Mission régionale d'autorité environnementale
NORMANDIE

**Avis délibéré
Installation agrivoltaïque
sur la commune de Rânes (61)**

N° MRAe 2025-6260

Localisation du site d'étude (p. 17 et 37 de l'EI)

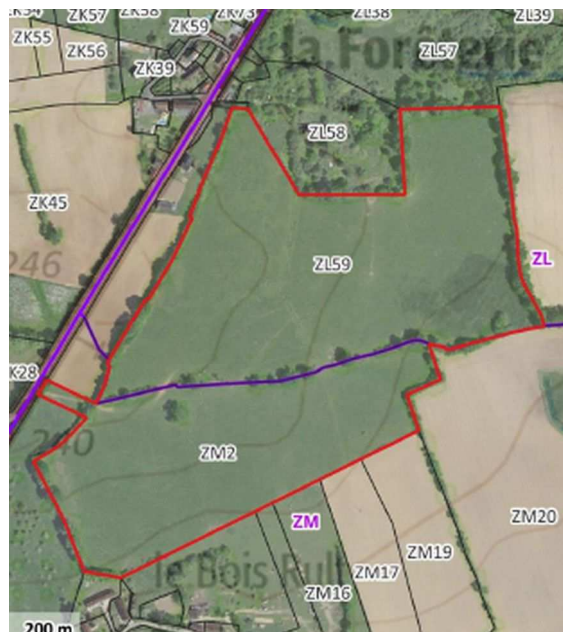
L'autorité environnementale recommande de compléter l'étude d'impact en identifiant dès à présent les secteurs susceptibles d'être concernés par le tracé potentiel du raccordement au réseau, puis de l'actualiser lorsque les informations techniques seront disponibles, afin d'intégrer les caractéristiques précises des travaux de raccordement au poste source retenu, ainsi que l'analyse de leurs effets sur l'environnement.

Implantation finale du parc agrivoltaïque (p.66 de l'EI)

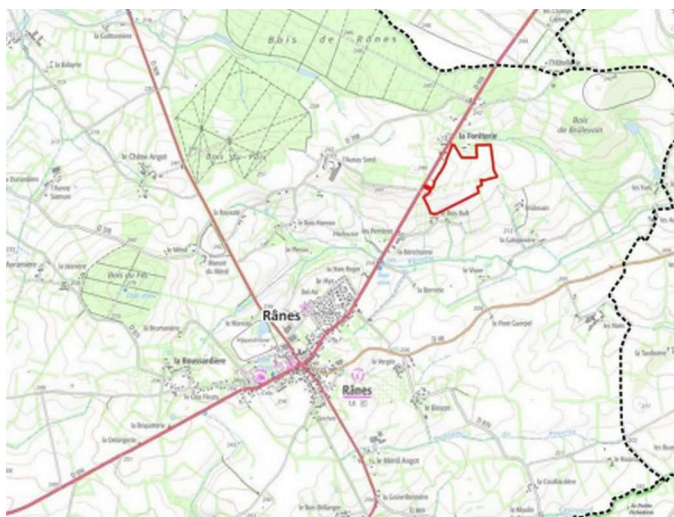
Certaines habitations existantes peuvent présenter une proximité avec les futures installations techniques du parc agrivoltaïque, notamment avec les 44 onduleurs décentralisés (p. 312 de l'EI). Or, le dossier ne précise pas leurs implantations.

L'autorité environnementale recommande de compléter la mesure de réduction n° 31 (p. 363 de l'EI) relative à l'information faite aux riverains par un dispositif de recueil des réclamations. Elle recommande également de préciser l'emplacement des 44 onduleurs décentralisés.
